Stromingsgeluiden koelmiddel bij model IKEF248-5

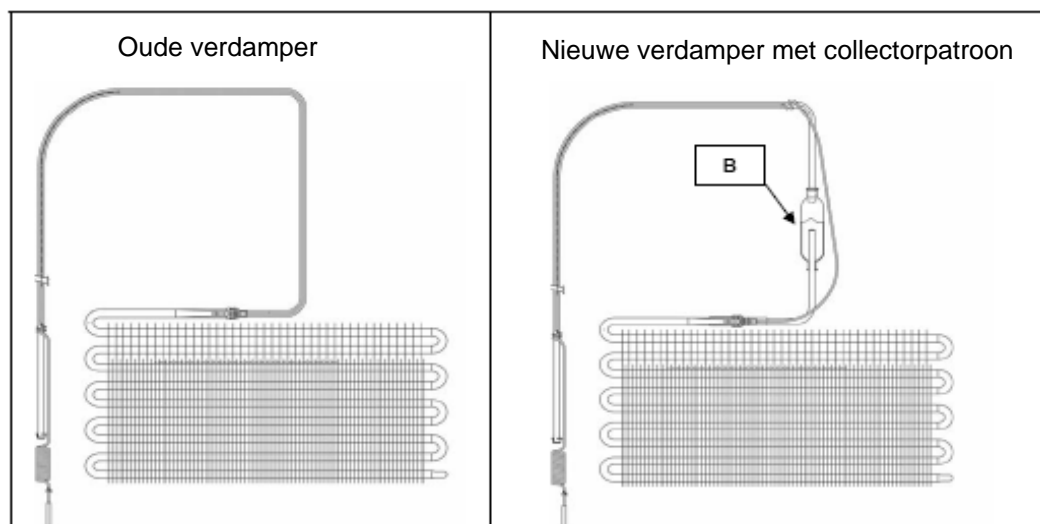
Bij de modellen IKEF 248-5 werden sterke stromingsgeluiden van het koelmiddel vastgesteld, die te wijten zijn aan het koelmiddel dat door de capillaire buisjes stroomt.

Om het probleem op te lossen heeft men de verdamper vervangen en de hoeveelheid koelmiddel veranderd.

Om de verdamper te vervangen is het noodzakelijk de nieuwe verdamper met de collectorpatroon B (**vervangingsverdamer RD-nr. 433953**) te bestellen. De collectorpatroon moet met 48g i.p.v. 45g koelmiddel worden gevuld (typeplaatje van het toestel corrigeren).

A	1x verdamper	RD-nr. 433953
B	2x zelfklevende geluidsisolatie	RD-nr. 433322

1. Apparaat uit de inbouwopening halen.
2. Stroomtoevoer van het apparaat onderbreken.
3. Ervoor zorgen dat u aan de verdamper komt.
4. De retourleiding en het capillaire buisje van de verdamper doorsnijden en de oude verdamper eruit nemen.
5. De nieuwe verdamper monteren en de leidingen weer op de nieuwe verdamper aansluiten.
6. De beide „geluidsisolaties” aanbrengen: één aan het inspuitspunt van het capillaire buisje aan de kant van de batterij, de andere op de plaats waar het capillaire buisje ter hoogte van de motorruimte uit de wisselaar komt.
7. De koelkringloop opnieuw vullen, waarbij op de nieuwe hoeveelheid gas (48 g) moet worden gelet.
8. Apparaat opnieuw aansluiten en in de inbouwopening schuiven.
9. Na afloop van de werkzaamheden de hoeveelheid gas op het typeplaatje corrigeren en de nieuwe waarde (48 g) invullen.
